111年度水利數值地形資料  
檢核與監審工作採購案

2022 Government Procurement for the  
Quality Assurance and Quality Control for  
Mapping Hydraulic Topography Dataset

工作總報告

標案案號：NLSC-111-16

廠商：詮華國土      測區編號：4-2-1      圖號：95223024

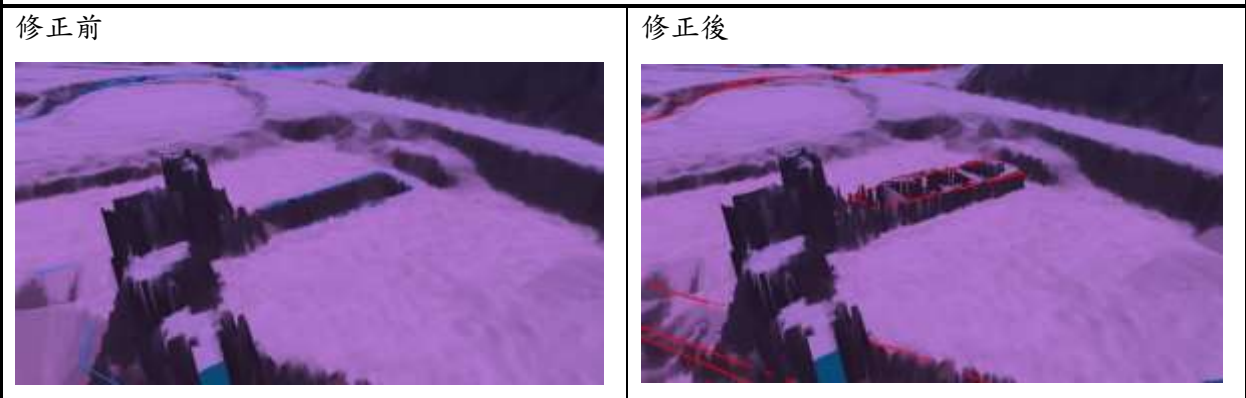
錯誤類型：補水利設施後[修正特徵線](60-2)

廠商：詮華國土      測區編號：4-2-2      圖號：95221087

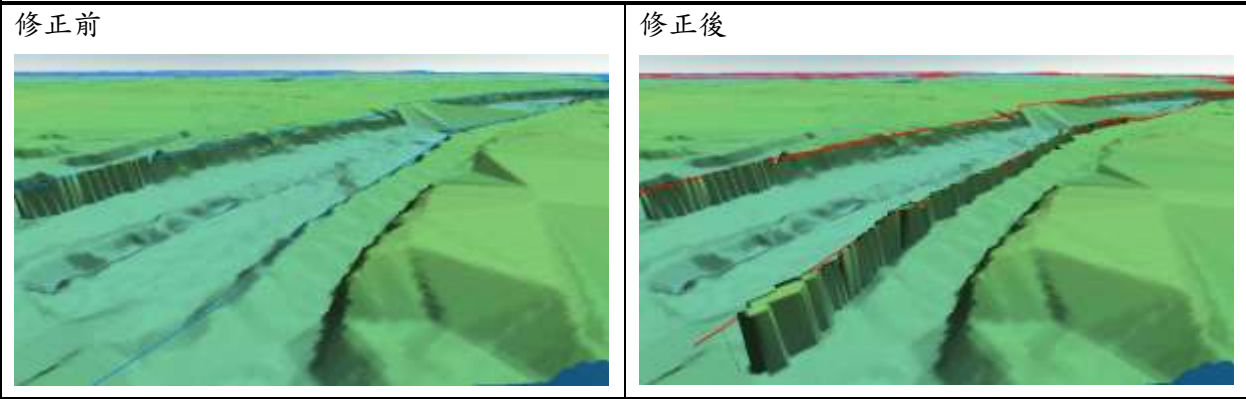
錯誤類型：補水利設施後[修正特徵線](60-2)

廠商：詮華國土      測區編號：4-2-2      圖號：95221077

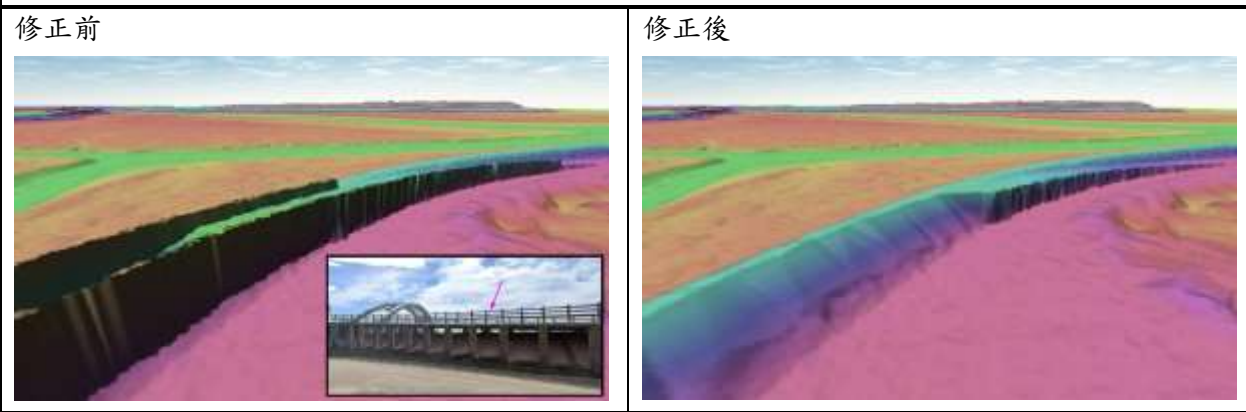
錯誤類型：非地面點分類錯誤(60-6)-修正前

廠商：詮華國土	測區編號：4-2-1	圖號：95222046
---------	------------	-------------

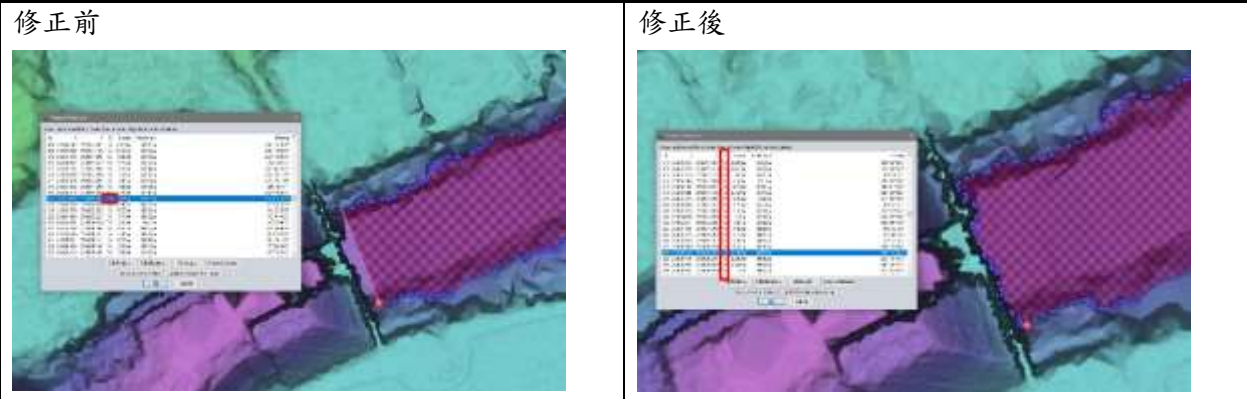
錯誤類型：修正水域(50-6) 節點高程值錯誤

廠商：中興測量	測區編號：4-3-1	圖號：95201057
---------	------------	-------------

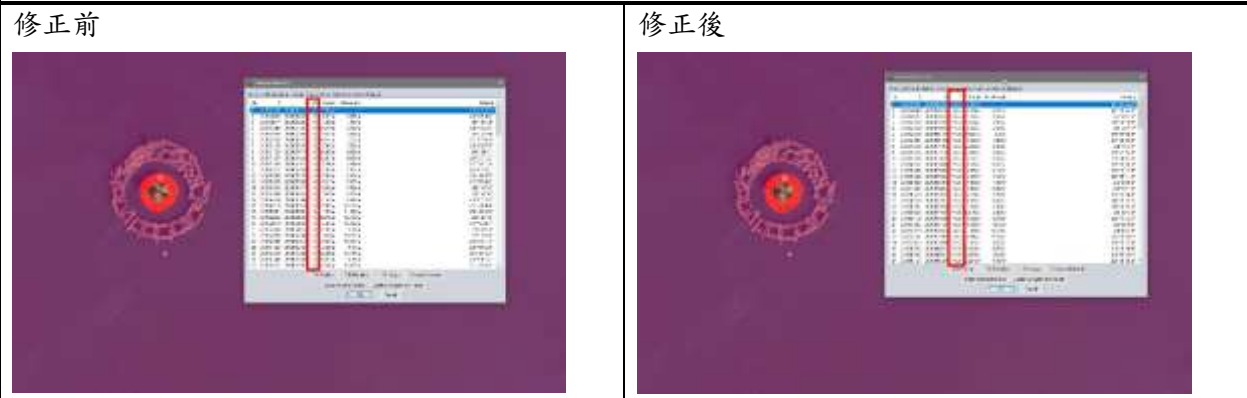
錯誤類型：修正水域(50-6) 賦予節點高程

廠商：中興測量      測區編號：4-3-2      圖號：94202026

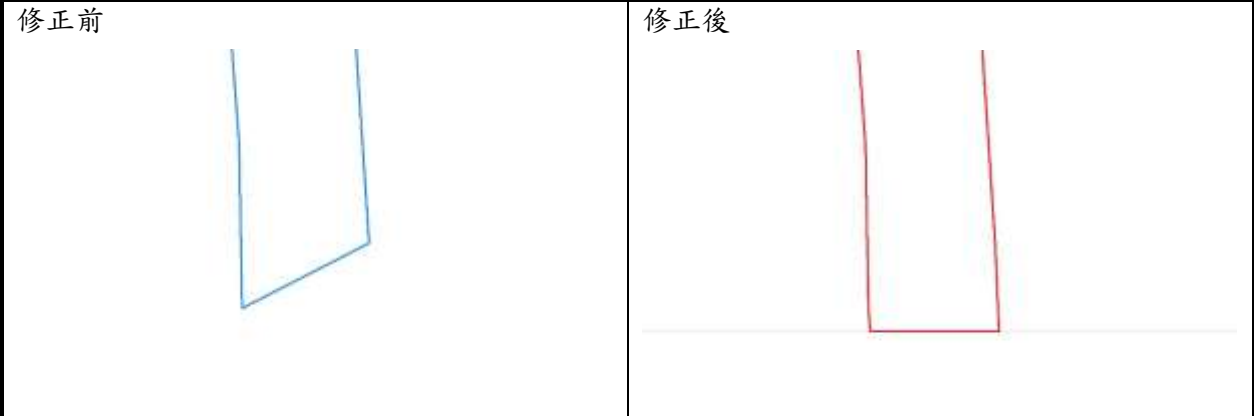
錯誤類型：資料未滿幅(90-17)

廠商：自強工程      測區編號：4-4-1      圖號：94202100

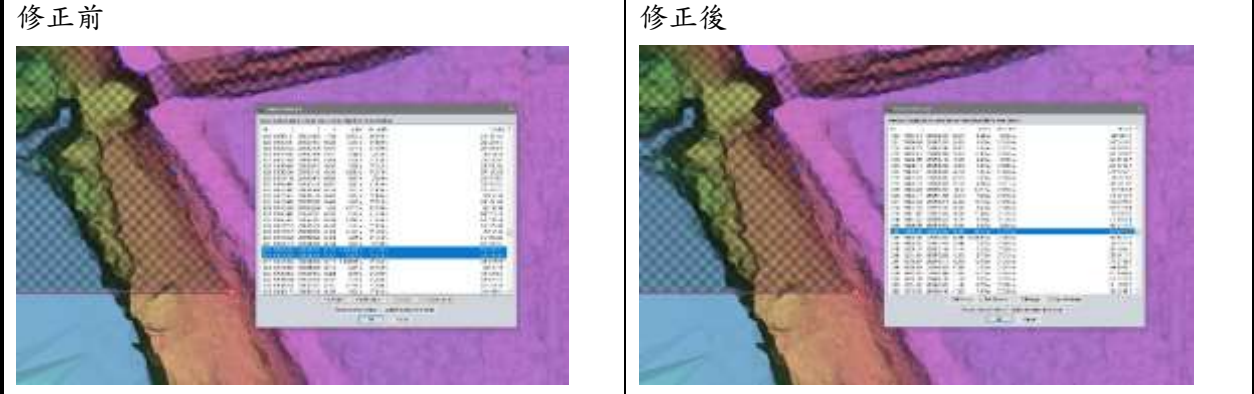
錯誤類型：連續節點重複(90-4)

圖 4.38 臨近出海口錯誤地形範例(中興測量 94204079)

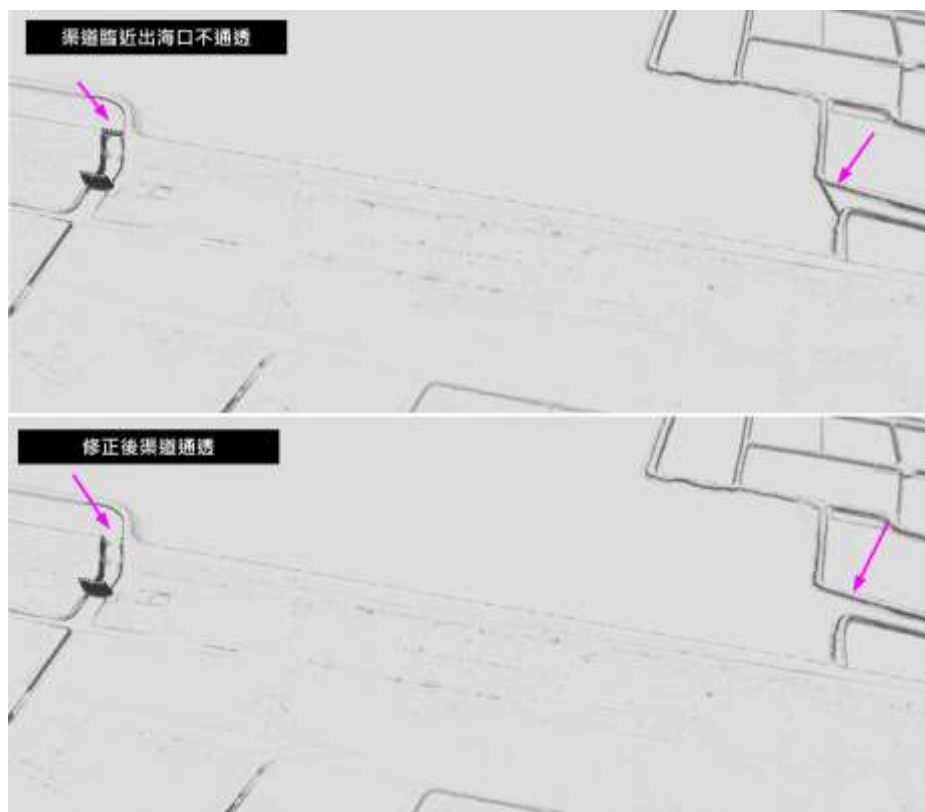
圖幅外圍溢堤線閉合處(溢堤線採面狀格式紀錄)，常因作業失誤容易造成 HyDEM 模型依圖幅框拉起、陸域資料外圍(匯入出海口處或匯入水庫)發生錯誤之情況，各家廠商大多處理臨海圖幅時，此問題發生機率相對高，已要求修正完畢，如圖 4.38 及 4.39 所示。

圖 5.8 溢堤線接邊處理前後示意圖

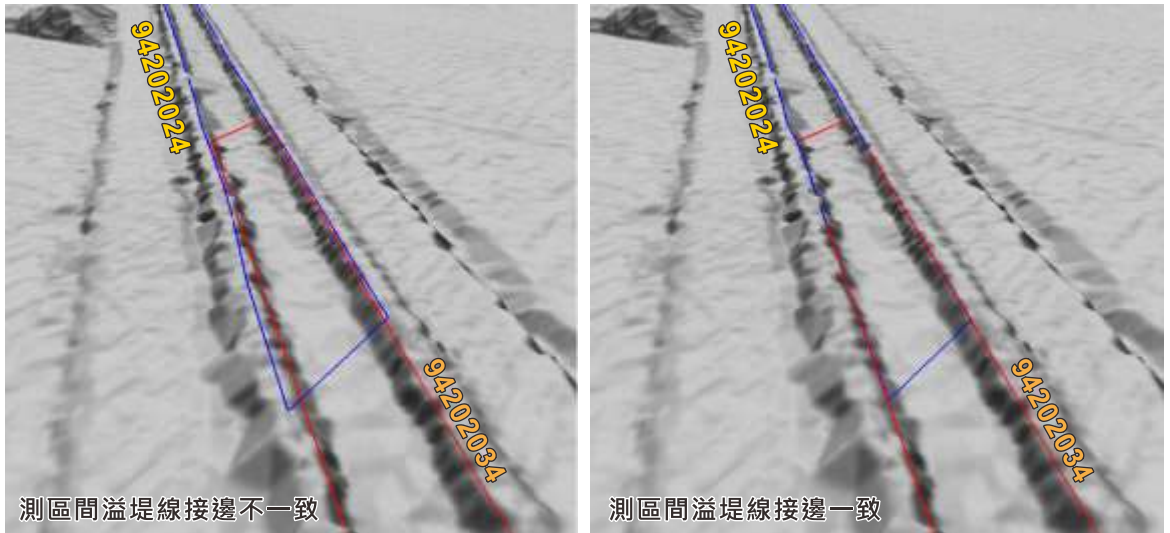
團隊於 111/03/23 舉行第一次工作會議時，即提出成果資料接之分配作業，如下圖 5.7 所示。並透過甲方協助，申請取得相臨接邊圖幅既有成果(110 年度：19 幅)，在各乙方完成今年度責任測區後，要求依接邊分配之範圍，進行跨年度、跨測區之成果接邊作業後提送丙方檢查接邊，三維水利圖徵於 3D 模式由人工檢視(如圖 5.8)及丙方自有程式自動檢核接邊節點一致性，且檢核網格成果內、外部接邊(如圖 5.9)後，各家三維水利圖徵及網格成果接邊處皆為一致始判定通過。
